LUFTDYKTIGHETSPÅBUD

MARVEL-SCHEBLER

SAMMENDRAG

1946 - 1970

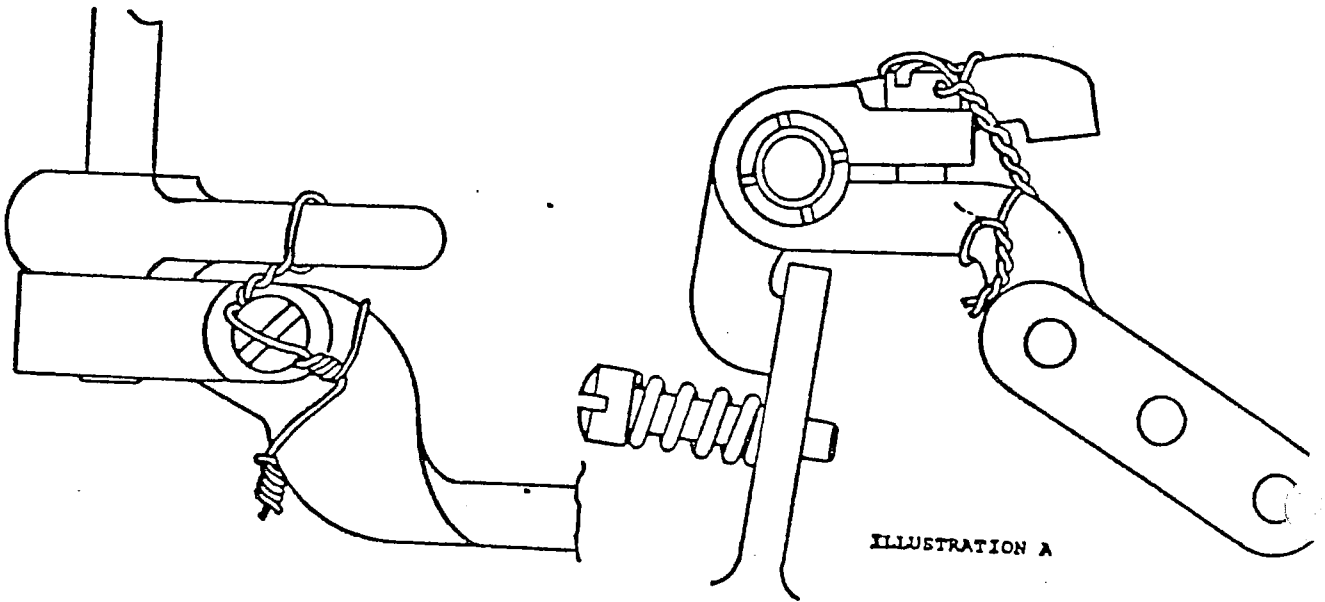
Bruk et tiltrekkingsmoment på 20-28 inlb. Dersom spalten i armen lukkes helt med et moment på 20-28 inlb på klemskruen, skal ny throttlearm monteres. Lås til slutt throttlearmen, klemskruen og armen for tomgangsstopp sammen som vist på illustrasjon A.

ILLUSTRATION B

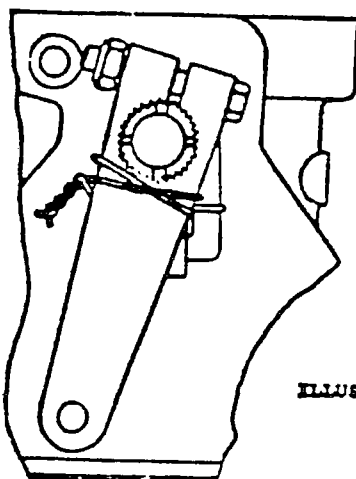
3. På modell MA-4-5, MA-4-5AA, MA-5, MA-5AA, MA-6AA og HA-6, der throttlearmen er festet med en 10-32 bolt og mutter, skal det brukes et tiltrekkingsmoment på 35-40 inlb før armen låses som vist på illustrasjon B. Der throttlearmen er gjenget for en 10-24 skrue, skal denne byttes med en "Marvel Schebler P/N A15-439 clamping screw" (No. 10-24x5/8 skrue med rundt hode, vanlig skrutrekkerspor og hull for låsetråd). Denne skruen skal trekkes til med et moment på 20-28 inlb, og deretter låses som vist på illustrasjon C eller D.
